RELAZIONE SECONDE INTEGRAZIONI VOLONTARIE

OGGETTO: LR 4/2018, Dlgs 152/06 art. 27-bis: procedura per il rilascio del Provvedimento Autorizzatorio Unico comprensivo del Provvedimento di VIA per il progetto denominato “Modifiche impiantistiche, installazione di un impianto di cogenerazione alimentato a gas metano e aumento della capacità produttiva autorizzata” proposto da ITA Spa e GENERA PROJECT SRL – SECONDE INTEGRAZIONI VOLONTARIE

Industrial Tiles Achievement SpA (ITA SpA)

GIUGNO 2023

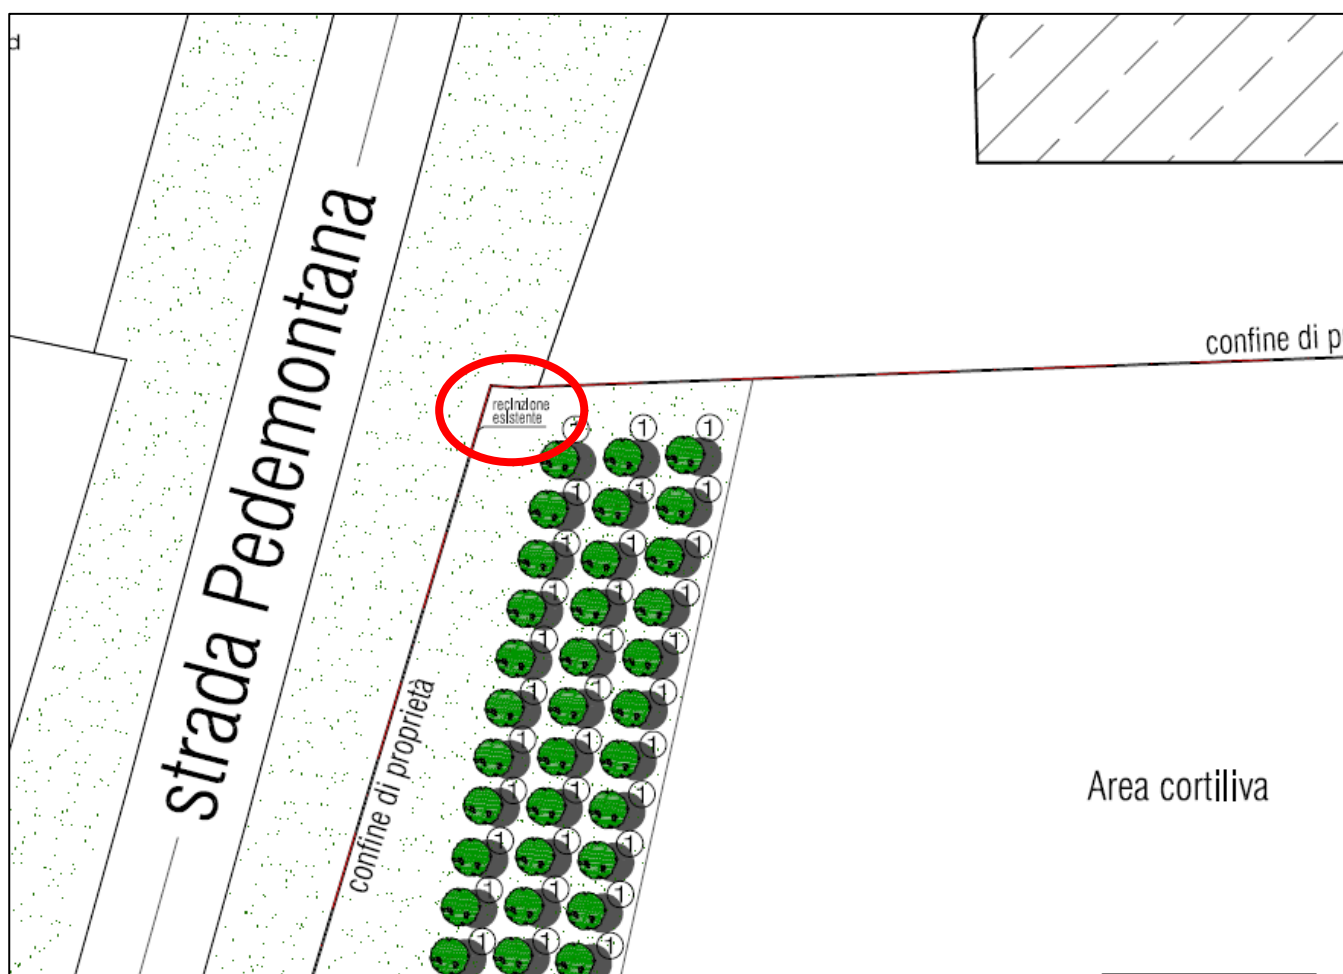
Si segnala che nella planimetria "Allegato num.18 - Tav.06-PR_Sistemazioni esterne" fornita con le integrazioni di aprile 2023 è indicata la presenza della recinzione esistente coincidente con il confine di proprietà.

Si riporta estratto della tavola al fine di rendere più evidente l'indicazione contenuta nell'elaborato grafico:
